Adoption du plan d'affectation « Claire-Fontaine II » et de son règlement

Par ce préavis, la Municipalité soumet à l'adoption du Conseil communal, le projet de plan d'affectation « Claire-Fontaine II » et son règlement (ci-après PA).

Figure 21 : coupe du plan de détail du PA "Claire-Fontaine II" amendé - @Ville de Pully

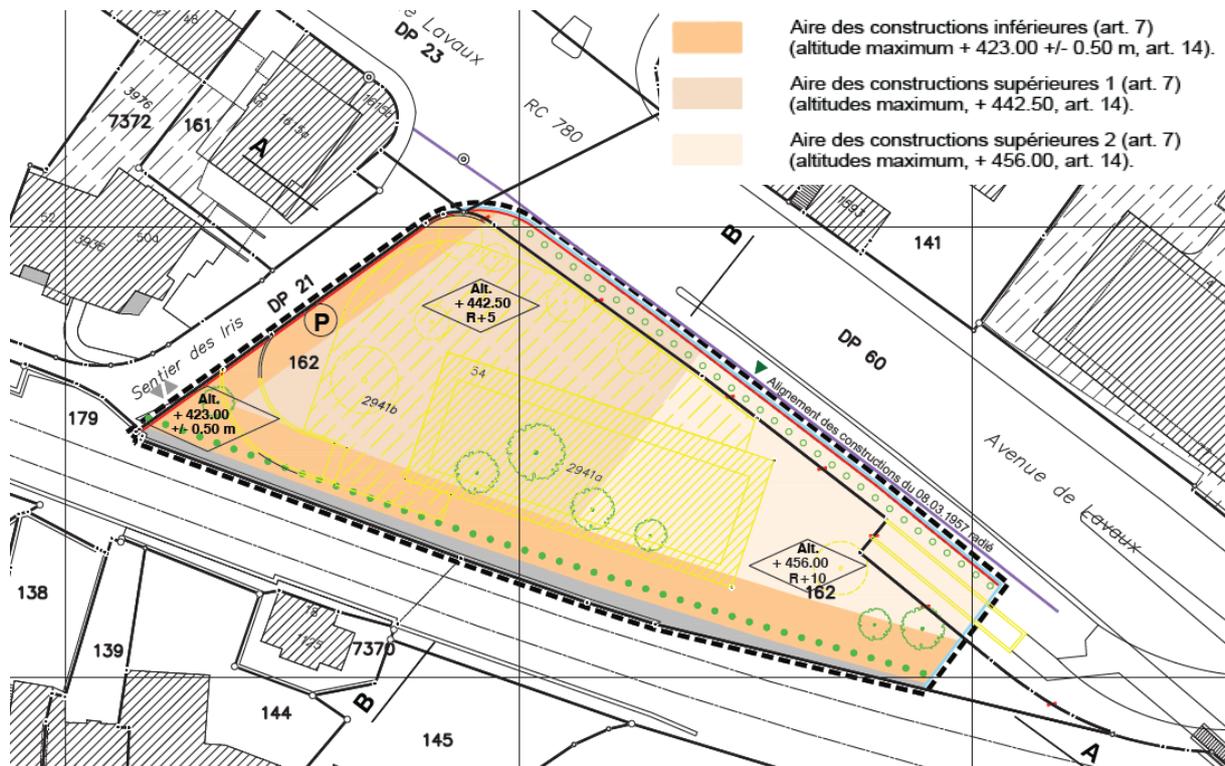
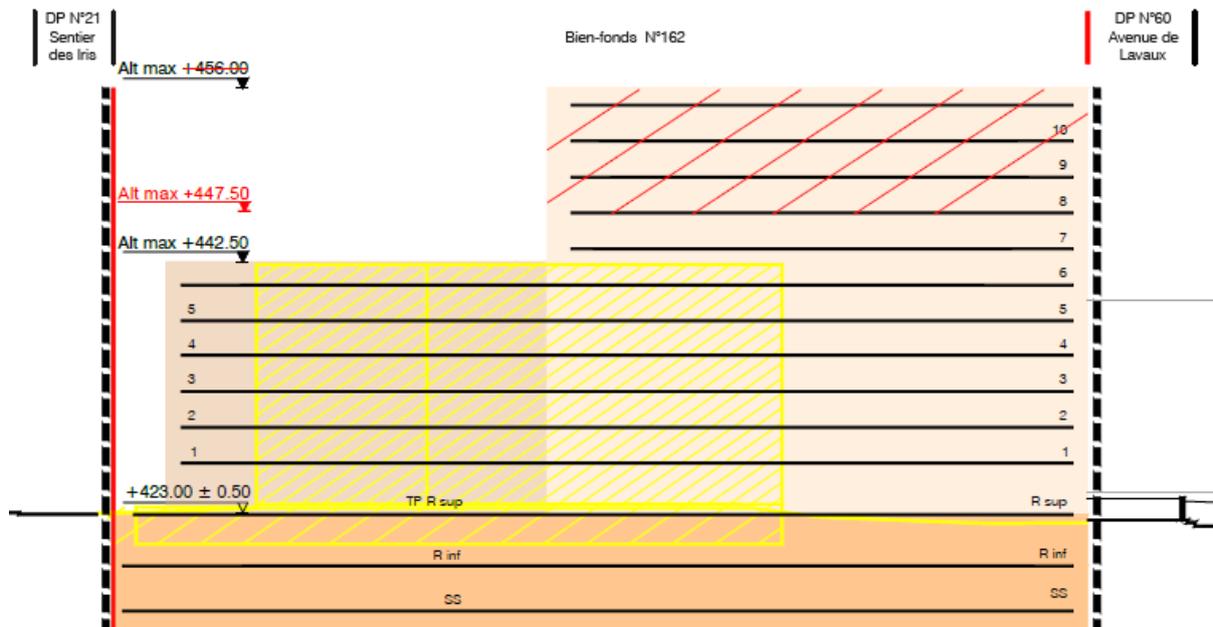
Conformément au souhait de la majorité de la CPU de réduire l'impact visuel des futures constructions, la Municipalité proposera, dans l'aire des constructions supérieures 2, une réduction du nombre de niveaux autorisés à huit, soit un rez et sept étages (R+7), ainsi qu'une limitation de la côte d'altitude maximale à 447.5 msm (Figure 20).
